P-19577

SUPERINTENDENCIA DE INDUSTRIA Y COMERCIO

Re: Expediente No. **NC2019/0005230**Solicitud de patente a nombre de **R.P. SCHERER TECHNOLOGIES, LLC**

TROQUEL DE GELATINA BLANDA DE MÚLTIPLES CÁMARAS/RELLENOS

FIG. 3

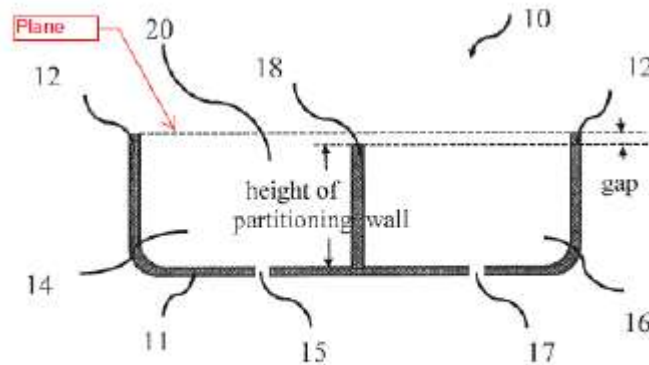
En relación a la objeción de falta de claridad de la reivindicación 1, con respecto a los fragmentos *"Una parte superior de la tierra (29) del perímetro de la pared de la cavidad de troquel (12) está en un plano"* y *"un punto más bajo de la parte superior de la tierra (39) de las una o más paredes divisorias (18) es más bajo que el plano por un hueco"* porque no especifican un punto de referencia al cual los planos se refieren.

Es deseo del solicitante manifestar su desacuerdo con la opinión del examinador y llamar la atención del examinador a la figura 3 de la presente solicitud.

El examinador solicita un punto de referencia para el “plano” de la reivindicación 1. En la Figura 3, el perímetro de la pared de la cavidad (12) tiene una superficie (29) que se muestra en las Figuras 20A y 20B. Se agrega una flecha a la Figura 3 anterior, para mostrar el plano al que se refiere el examinador. Como se muestra en la Figura 3, el punto de referencia solicitado para el plano es la parte superior del terreno (29) del perímetro de la pared de la cavidad del troquel (12). teniendo en cuenta la descripción y las figuras, la reivindicación 1 es suficientemente clara para satisfacer los requisitos mínimos del art. 30 D 486.

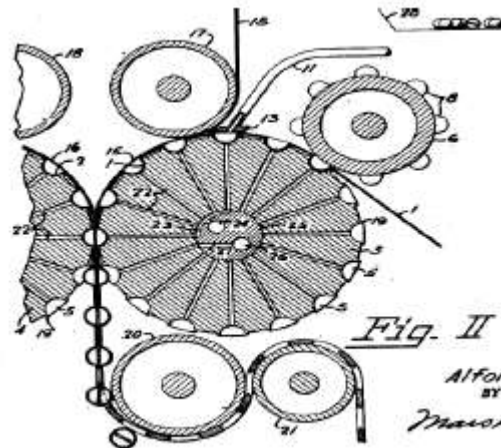
En primer lugar, se llama la atención al examinador, sobre la modificación realizada a la antigua reivindicación 1, para ahora recitar en parte: *"en donde por lo menos una de las uno o más paredes divisorias (18) tiene un hueco en la parte superior de su tierra (39)"*. Ninguna de estas características se encuentra divulgada en el documento citado como D1.

La reivindicación 1 enmendada propuesta está dirigida al problema de los sellos de barrera débiles entre las dos cámaras de la cápsula de gelatina blanda. El hueco (19) en la parte superior de la superficie (39) de la pared divisoria (18) proporciona una ventaja porque crea espacio adicional para que el gel de la cinta de gel forme un área engrosada a lo largo del sello de barrera entre las dos cámaras de la cápsula de gelatina blanda. El área engrosada refuerza el sello de barrera resolviendo así el problema de sellos de barrera débiles entre las dos cámaras de la cápsula de gelatina blanda. Véase el párrafo [0065] de la presente divulgación. Esta es una ventaja técnica que D1 no

enseña ni sugiere. Como resultado, la reivindicación 1 enmendada propuesta se considera novedosa e inventiva sobre D1.

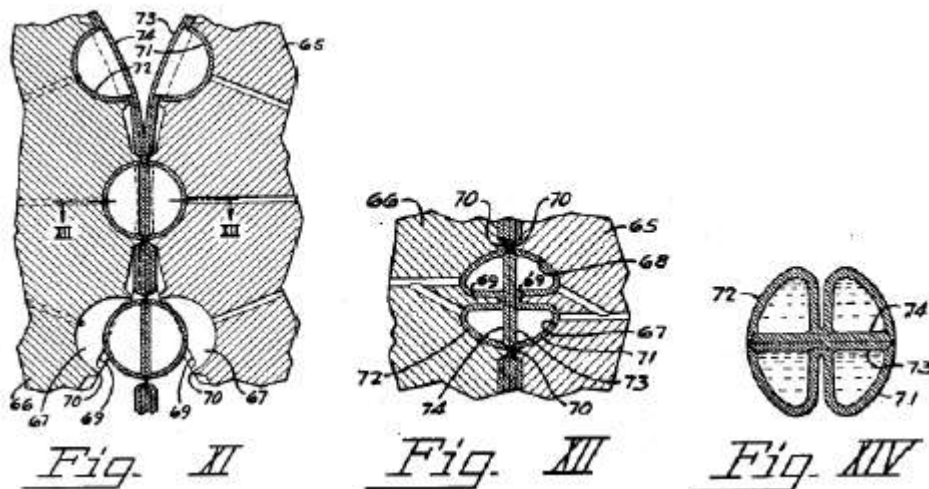
Por el contrario, D1 enseña un método para formar cápsulas multi-compartimientos. El método de formar una cápsula que tiene dos compartimientos en D1 se muestra en la Fig. II de D1 reproducida a continuación.

El método de D1 para formar una cápsula que tiene cuatro compartimentos utiliza una matriz que tiene una pared divisoria, véase la pared divisoria 69 de las Figs. XI y XII de D1 reproducidos a continuación. La figura XIV, también reproducida a continuación, es una vista en sección transversal de la cápsula de cuatro compartimentos de D1.

En el método de D1, se alimentan 4 hojas (71, 72, 73, 74) entre las paredes divisorias de cada troquel antes de que los troqueles se presionen entre sí. Por el contrario, el método de la nueva reivindicación 15 forma cápsulas de gelatina blanda de múltiples cámaras utilizando sólo dos cintas de gel en lugar de las cuatro utilizadas por el método de D1.

La nueva reivindicación 15 aborda el problema de que el método de D1 para formar una cápsula de gelatina blanda de múltiples cámaras es innecesariamente complejo como

resultado de la necesidad de utilizar cuatro hojas de material de gel. El método de la nueva reivindicación 15 resuelve este problema simplificando el método de formación de cápsulas de gelatina blanda de múltiples cámaras de modo que el método pueda llevarse a cabo utilizando sólo dos cintas de gel.

Esta es una ventaja técnica que D1 no enseña ni sugiere. Como resultado, el método de la nueva reivindicación 15 propuesta es novedoso e inventivo sobre D1.
